改善箇所説明図

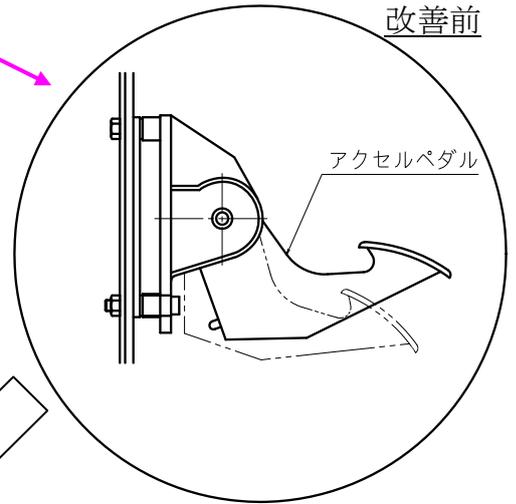
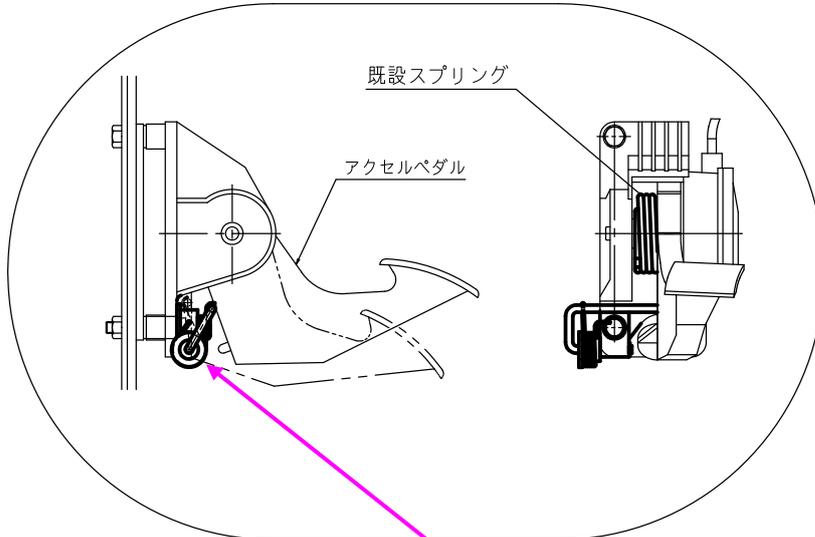
基準不適合発生箇所

クレーン車の加速装置において、アクセルリターンスプリングが一つしか装備されていないため、道路運送車両の保安基準に適合していない。

アクセルリターンスプリング

改善の内容 全車両、アクセルリターンスプリングを追加する。
